女川原子力発電所 2 号機の安全性に  
関する検討会 説明資料

# 新規制基準適合性審査申請 自然現象等 ＜(2)津波:基準津波＞ (No.51関連)

平成29年6月8日  
東北電力株式会社

平成29年11月1日  
東北電力株式会社

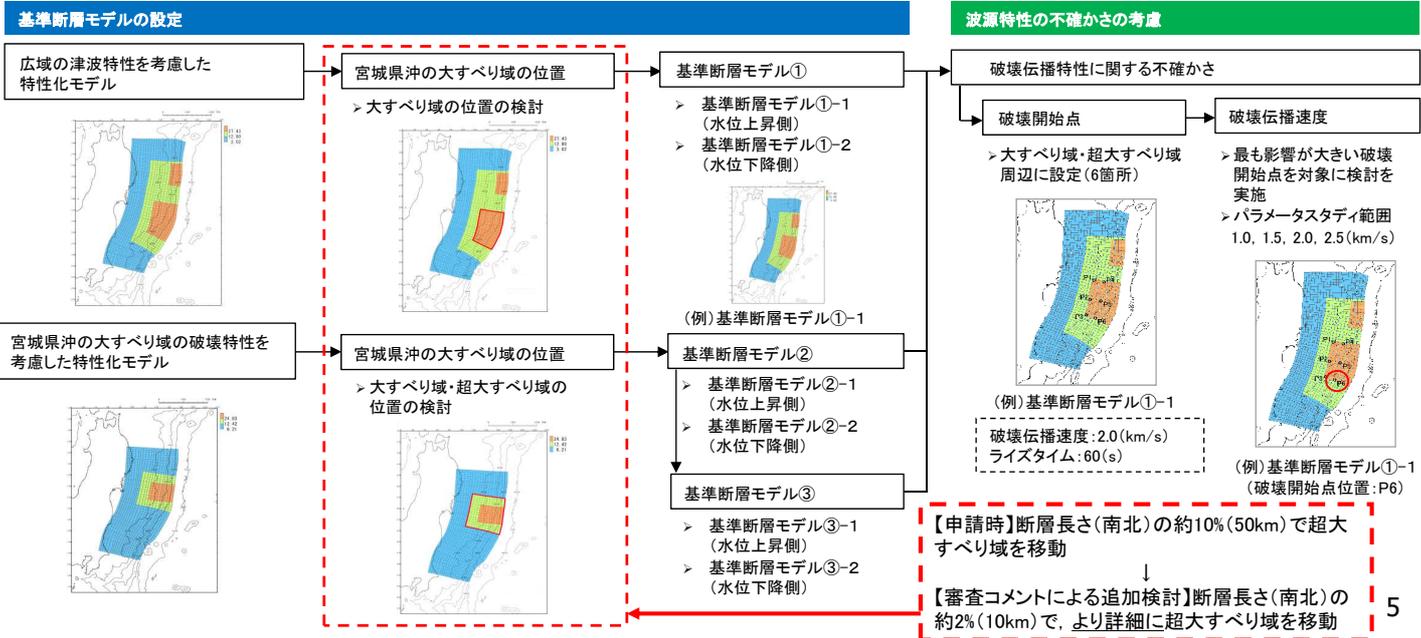
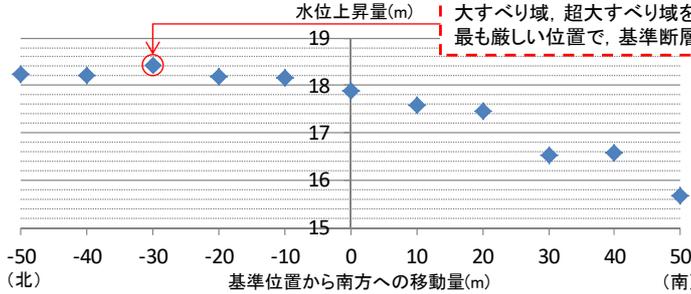
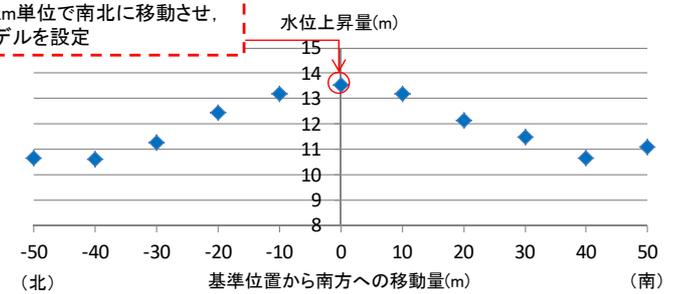
ご質問: 審査における主な指摘事項において、「最も厳しい位置となっていることを確認すること」とあるが、最も厳しいものであることをどのように確認したのか示すこと。

- 基準断層モデルの設定にあたり、次の「東北地方太平洋沖型の地震」が、3.11地震と同様の破壊形態で発生するとは限らないことを踏まえ、発電所の津波高さに与える影響が大きい宮城県沖の大すべり域 (固着域) の破壊位置にゆらぎが存在する可能性を考慮して、大すべり域・超大すべり域の位置を検討した (南北約10km単位で移動させた検討を実施)。

大すべり域、超大すべり域を10km単位で南北に移動させ、最も厳しい位置で、基準断層モデルを設定

## ■ 東西方向の位置の不確かさ考慮方法(概略パラメータスタディ)

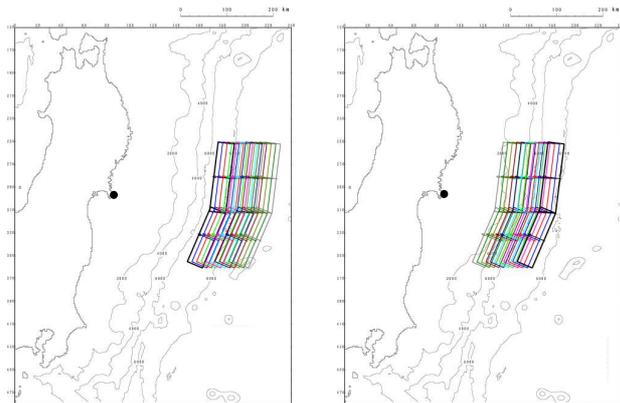
ご質問(再掲): 審査における主な指摘事項において、「最も厳しい位置となっていることを確認すること」とあるが、最も厳しいものであることをどのように確認したのか示すこと。

- 地震調査研究推進本部(2014)の評価から、海溝より西側の位置・走向の不確かさを考慮する際の地震規模は、基準断層モデルの地震規模(Mw8.6)よりも小さいと考えられる。
- ただし、海溝付近で発生する地震に伴う津波は発電所に与える影響が大きいことを踏まえ、保守性を確保する観点から、基準断層モデルの地震規模(Mw8.6)を考慮した。

- 地震調査研究推進本部(2014)の評価を踏まえ、基準位置から東西100km範囲を10km単位で移動させる。
- なお、沈み込んだ海洋プレート内地震の断層モデルの傾斜角は、プレート境界面の傾斜を考慮する。

1896年明治三陸地震津波の痕跡高との比較(K,  $\kappa$ )※

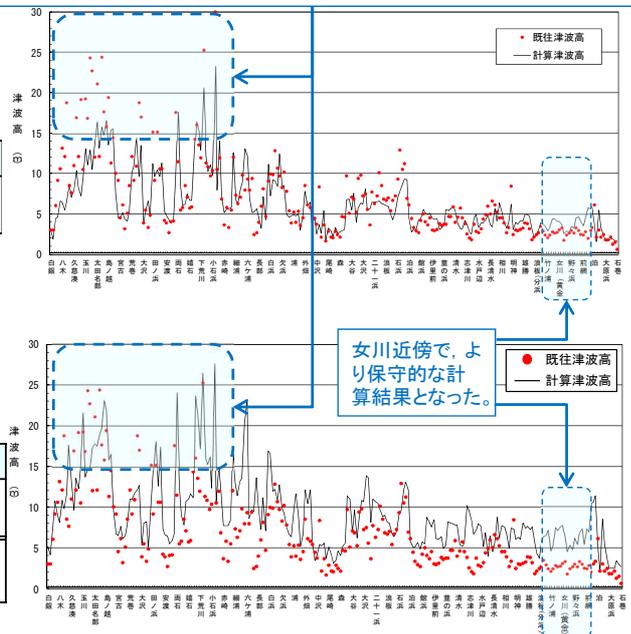
ご質問:「津波地震」の地震規模(Mw)を申請時の8.3から8.5に見直したことが津波評価にどの程度影響するのか定量的に明示すること。

- 保守性を確保する観点から、中央防災会議(2005)等を参考として、地震規模をMw8.5に見直した。

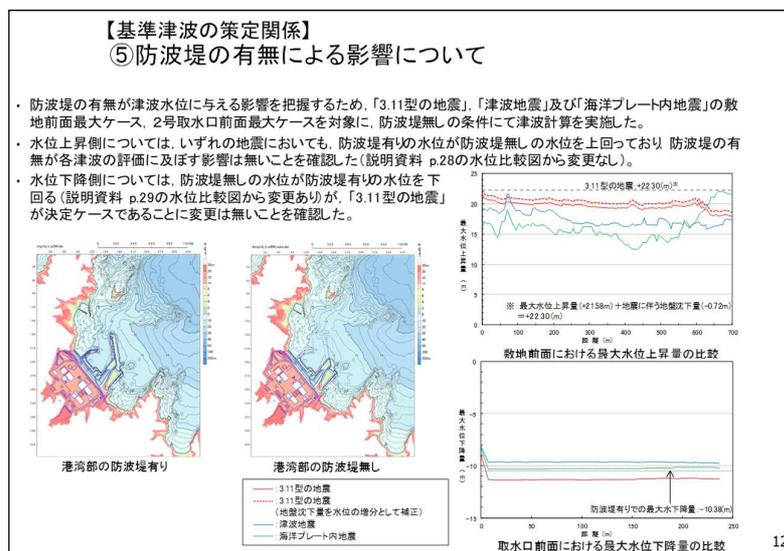
ご質問: 津波数値計算の結果として4桁の数値(例: 21.58m)が示されているが, 計算誤差, 確度はどの程度か。4桁の有効数字を示すことができるのか。

- 誤差の要因を踏まえつつ、土木学会(2002)等を参考に、適切な計算条件、地形モデルの設定、計算結果の確認等を行っている。
- 数値シミュレーションの妥当性については、痕跡データが多数存在する3.11地震津波、1933年昭和三陸地震津波等の再現解析により確認している。

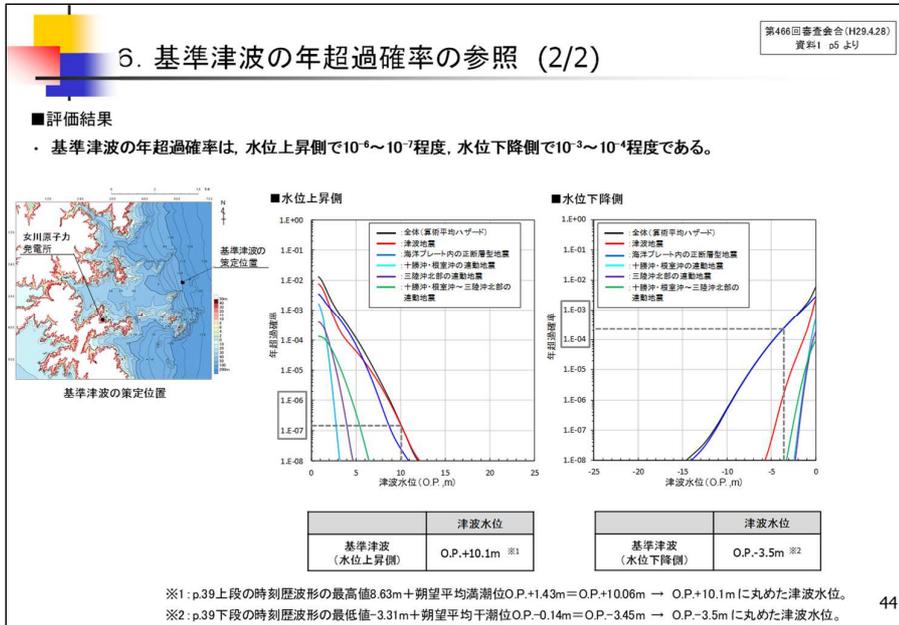
ご質問: 津波ハザード曲線はどのような考えから導かれたのか(確率論的津波リスク評価の考え方)、またその意味するところは何かなどをもう少し分かりやすく説明いただきたい。特に横軸の津波水位は中央値を示すものであり、その値を超える確率があることなどをよく説明していただきたい。

- 確定論的な津波評価(例:基準津波)と並行して、確率論的な津波評価については3.11以前から検討されてきた。
- 3.11に伴う福島第一事故の教訓から、新規制基準では、設計を超える津波に対する耐性確保(右図で、第3層よりも外の部分)のため、確率論的津波リスク評価(津波PRA)を行うこととされている。
- 津波PRAの基礎データとなるのが津波ハザード曲線である。

設計(基準津波)を超える確率を把握するために、「基準津波の年超過確率」を参照するもの。

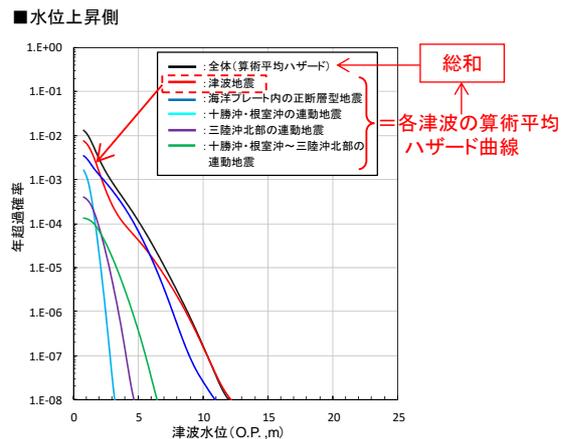
ご質問(続き): 基準津波の策定は、確定論的に行われること、ただし津波波源特性(地震の破壊開始点や破壊伝播速度など)や計算誤差は、“不確かさ”として考慮されることなどもはっきり分かるように示すこと。

ご質問(続き): 津波ハザード曲線に、“全体(算術平均ハザード)”との凡例があるが、文字通り解釈すれば、津波地震など各津波のハザード曲線の算術平均を“全体”として示しているように誤解する。意味するところは、各タイプの地震による津波の算術平均ハザード曲線を求め、それらの総和を、“基準津波”のハザード曲線とするのではないか。

⇒ご指摘のとおり、基準津波の策定は、確定論的に検討したものである。また、不確かさの考慮については第1章参照。

⇒ご指摘のとおり。各タイプの津波の算術平均ハザード曲線の総和が“基準津波の津波ハザード曲線”である。
